Réponse aux recommandations
formulées par la mission régionale d'autorité
environnementale Hauts-de-France
sur le projet de parc éolien de la société
« SEPE La Grande Campagne »

n°MRAe 2020_4943

La carte ci-dessous est extraite de ce site internet et illustre le périmètre de 20 km autour du projet.

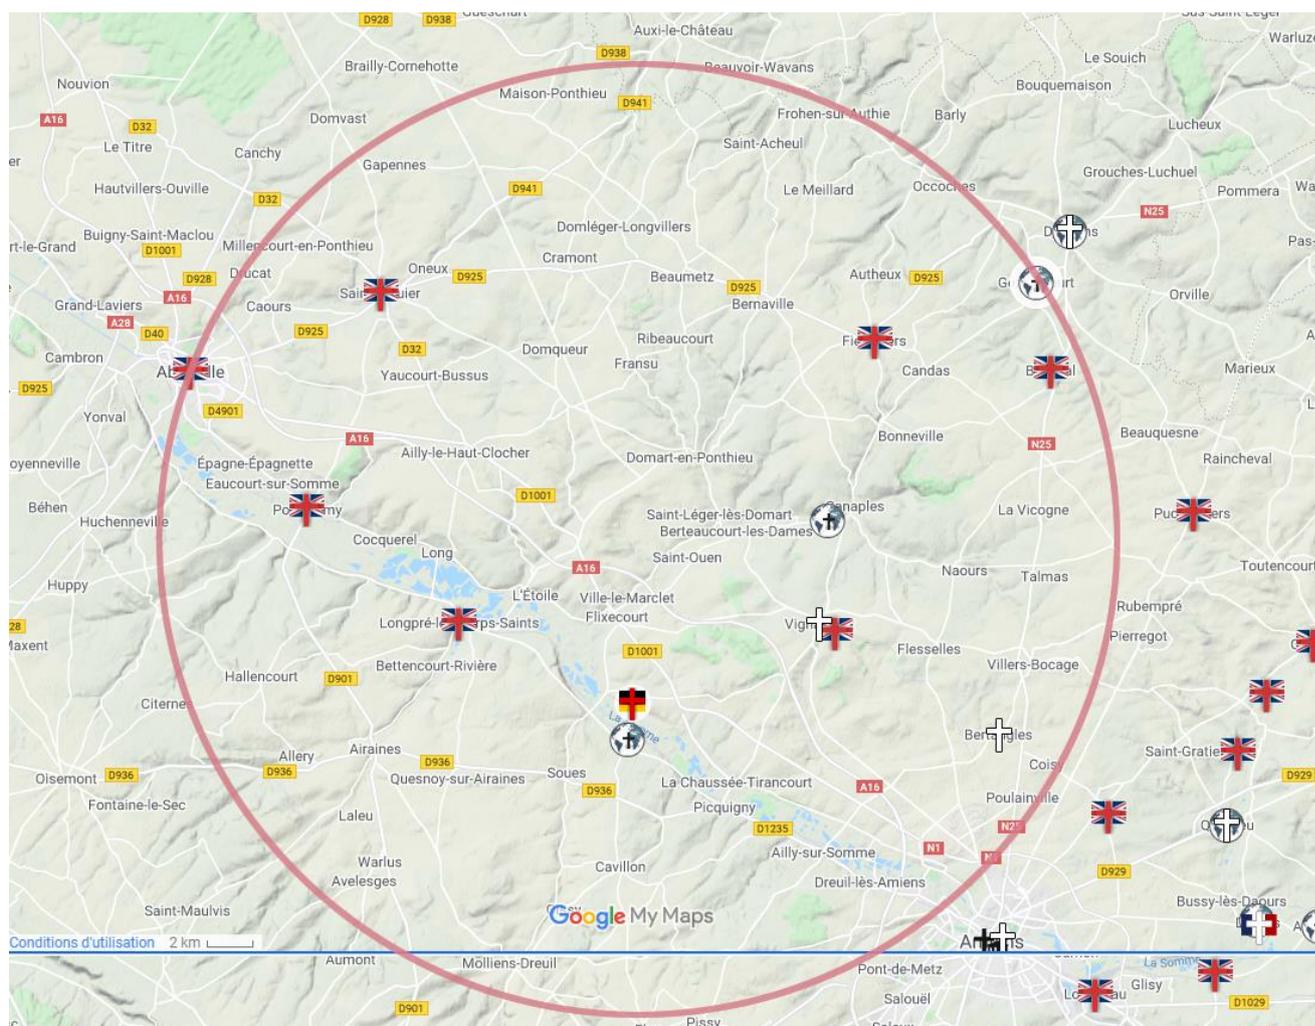
5 - L'autorité environnementale recommande de compléter l'analyse des incidences sur le patrimoine remarquable non protégé notamment pour les monuments et sépultures militaires.

Le lien ci-dessous fourni par un cabinet d'expertise paysager indépendant permet d'identifier le patrimoine remarquable non protégé, notamment les monuments et sépultures militaires, dans un rayon de 20 km autour du projet :

Après analyse, 11 sites ont été identifiés dans un périmètre de 20 km autour du projet. Ceux-ci sont listés ci-dessous :

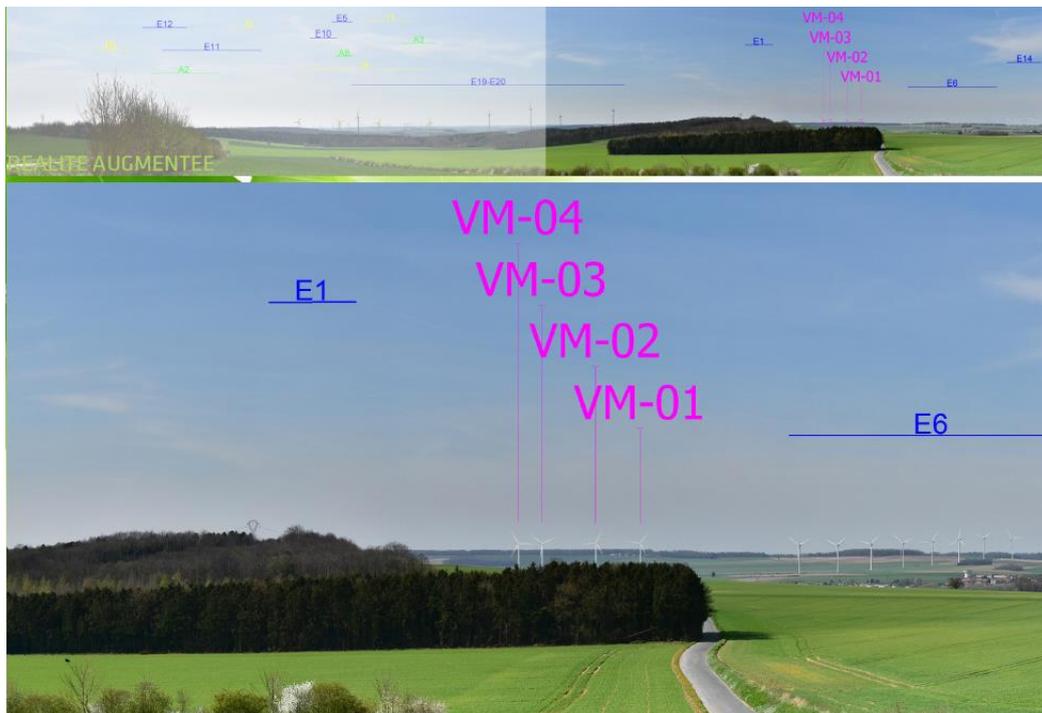
- *de réévaluer les impacts sur la vallée de la Nièvre ;*

Cette implantation a par ailleurs été retenue sur une zone cohérente au regard des préconisations de l'Atlas des paysages qui incite les porteurs de projet à privilégier les paysages déjà dominés par les infrastructures à grande échelle : abords d'autoroutes, voies ferrées à grande vitesse, etc.

En ce qui concerne la SEPE La Grande Campagne, le scénario paysager préconise une cohérence territoriale avec le parc du Miroir conformément aux préconisations de l'Atlas du Paysage.

L'évitement a été réalisé en s'éloignant au maximum de la vallée de la Nièvre au sud (cf. p. 68 de l'expertise paysagère).
